## INFORME DE HITO DE CONTROL N° 137-2024-OCI/5333-SCC

"MEJORAMIENTO DE LOS SERVICIOS DE EDUCACION DE NIVEL INICIAL EN LAS INSTITUCIONES EDUCATIVAS 475-12 DE MIRAFLORES, 475-10 DE MOZOBAMBA, 475-43 DE VISTA ALEGRE Y 109 DE ROCCHACC DEL DISTRITO DE ROCCHACC - PROVINCIA DE CHINCHEROS - DEPARTAMENTO DE APURIMAC"

HITO DE CONTROL N° 7 – SEGUIMIENTO AL CRONOGRAMA DEL PROYECTO Y CONDICIONES PRELIMINARES AL INICIO DE LA EJECUCIÓN DEL COMPONENTE IV: I.E.I. 109 DE ROCCHACC

Imagen n.° 1

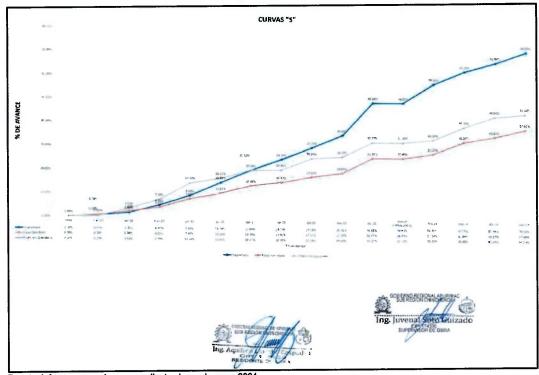
Al respecto, de acuerdo a los avances reportados hasta el mes de mayo de 2024, se advierte que el proyecto tiene una ejecución física de 37,61%, teniéndose un saldo por ejecutar de 62,39%, que debería ejecutarse hasta la fecha de culminación del proyecto (9 de setiembre de 2024).

Asimismo, según lo programado, el proyecto debería tener un avance de 70,52%, sin embargo, la ejecución física del proyecto se encuentra retrasada respecto a lo programado, en un 32,91%; además, se observa que dicho retraso se viene dando desde mayo de 2023.

Imagen n.° 3 Plano estructural de las aulas de 3 y 4 años

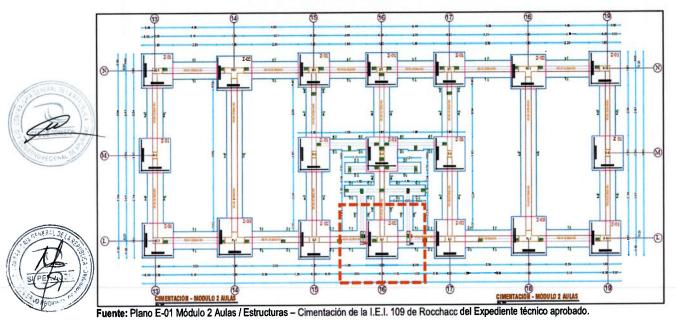
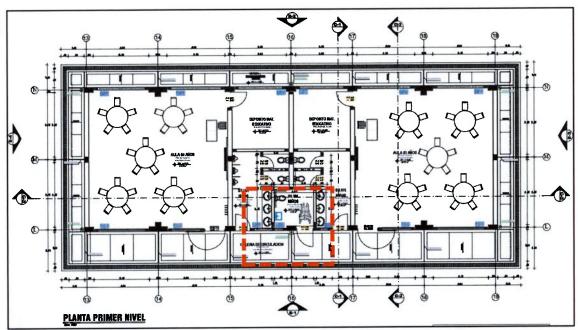
Se advierte que las columnetas ubicadas aledañas a la intersección de los ejes 16 y L, tienen una medida de 0.49 x 0.125 m en el plano de estructuras, sin embargo, según planos de arquitectura tienen una medida de 0.45 x 0.125 m, evidenciándose una diferencia de 0.04 m (4 cm) en uno de los lados de la columneta, conforme se muestra a continuación:

En tal sentido, conforme se evidenció en las imágenes precedentes, las columnetas CC-2 del módulo de aulas de 3 y 4 años, ubicadas aledañas a la intersección del eje 16 y L, presentan una incongruencia entre sus medidas consignadas en los planos de estructuras y arquitectura, situación que se deberá subsanar a fin de no generar reprocesos durante la ejecución, que podrían conllevar retrasos o mayores costos en el proyecto.

Por lo tanto, los responsables técnicos del proyecto deberán compatibilizar los planos de las especialidades de estructuras y arquitectura, a fin de no generar reprocesos durante la ejecución, que podrían conllevar retrasos o mayores costos en el proyecto.

#### Imagen n.° 8 Detaile del plano estructural del módulo de 5 años

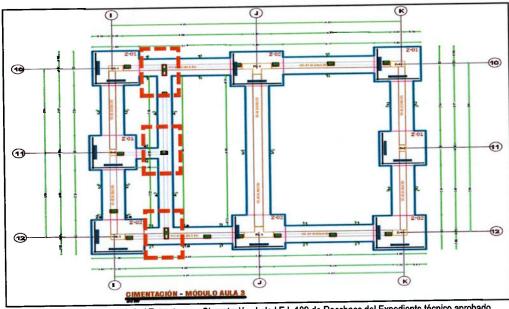
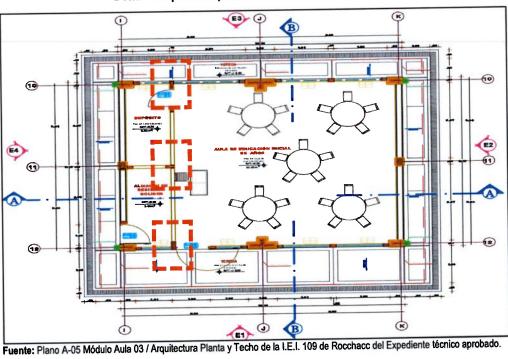
Se advierte que las columnetas ubicadas en los ejes 10, 11 y 12 (entre los ejes I y J), presentan incongruencias entre sus medidas consignadas según planos de estructuras y planos de arquitectura, conforme se muestra a continuación:

En tal sentido, conforme se evidenció en las imágenes precedentes, las columnetas CC1 y CC-2 del módulo aula de 5 años, ubicadas en los ejes 10, 11 y 12 (entre los ejes I y J), presentan una incongruencia entre sus medidas consignadas en los planos de estructuras y arquitectura, situación que se deberá subsanar a fin de no generar reprocesos durante la ejecución, que podrían conllevar retrasos o mayores costos en el proyecto.

lmagen n.° 11 y 12 Variación de medidas de columneta CC-2 ubicada en el eje 10 (entre los ejes l y J) del módulo aula de 5 años, según planos de estructuras (izquierda) y arquitectura (derecha).

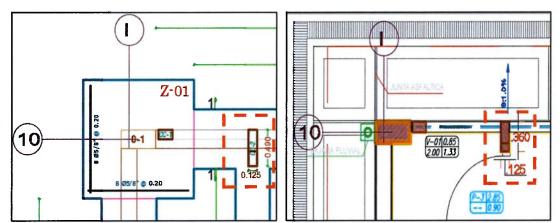
No obstante, se advierte que la columneta ubicada en el eje 10 (entre los ejes I y J) del módulo de aula de 5 años, tiene una medida de 0.49 x 0.125 m en el plano de estructuras, sin embargo, según planos de arquitectura tienen una medida de 0.36 x 0.125 m, evidenciándose una diferencia de 0.13 m (13 cm) en uno de los lados de la columneta, conforme se muestra a continuación:

#### Imagen n.° 13 y 14

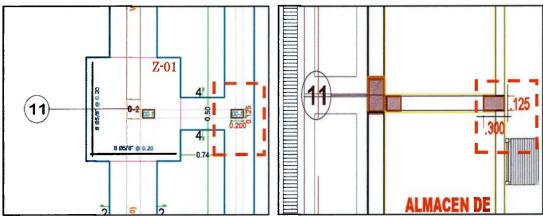
Asimismo, se advierte que la columneta ubicada en el eje 11 (entre los ejes I y J) del módulo de aula de 5 años, tiene una medida de 0.20 x 0.125 m en el plano de estructuras, sin embargo, según planos de arquitectura tienen una medida de 0.30 x 0.125 m, evidenciándose una diferencia de 0.10 m (10 cm) en uno de los lados de la columneta, conforme se muestra a continuación:

Variación de medidas de columneta CC-2 ubicada en el eje 12 (entre los ejes l y J) del módulo aula de 5 años, según planos de estructuras (izquierda) y arquitectura (derecha).

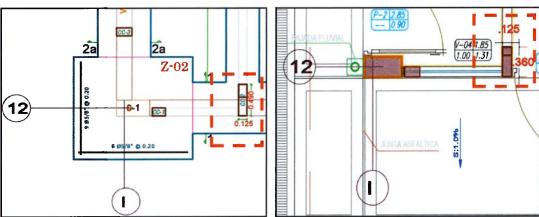
Del mismo modo, se advierte que la columneta ubicada en el eje 12 (entre los ejes I y J) del módulo de aula de 5 años, tiene una medida de 0.49 x 0.125 m en el plano de estructuras; sin embargo, según planos de arquitectura tienen una medida de 0.36 x 0.125 m, evidenciándose una diferencia de 0.13 m (13 cm) en uno de los lados de la columneta, conforme se muestra a continuación:

Imagen n.° 17
Plano de estructuras del módulo administrativo

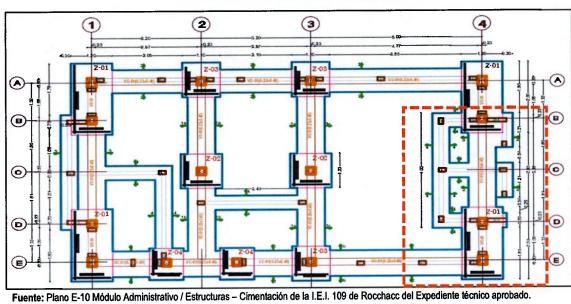
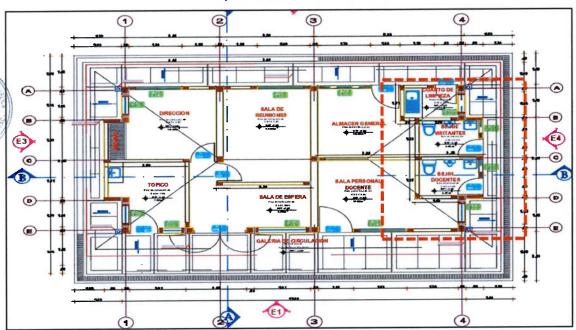
Se advierte que, en el cuarto de limpieza del módulo administrativo, existen columnetas que se encuentran contempladas en el plano de arquitectura; sin embargo, no figuran en el plano de estructuras, conforme se detalla a continuación:

Aunado a ello, de las imágenes precedentes se observa que el ancho de los servicios higiénicos según los planos de arquitectura (medida entre los ejes de los muros), tiene una medida de 2.16 m, mientras que el mismo ancho según los planos de estructuras tiene una medida de 1.85 m; evidenciándose una diferencia de 0.31 m (31 cm) entre ambas medidas.

#### Imagen n.° 19 y 20

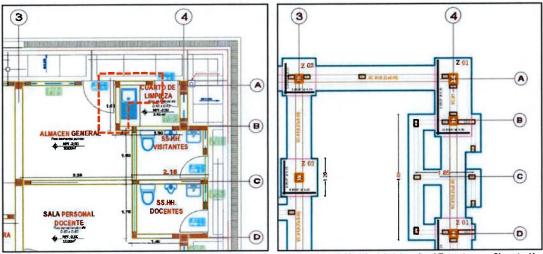
Columnetas del cuarto de limpieza del módulo administrativo de la I.E.I. 109 de Rocchacc, que se encuentran contempladas en el plano de arquitectura (izquierda), pero no figuran en el plano estructuras.
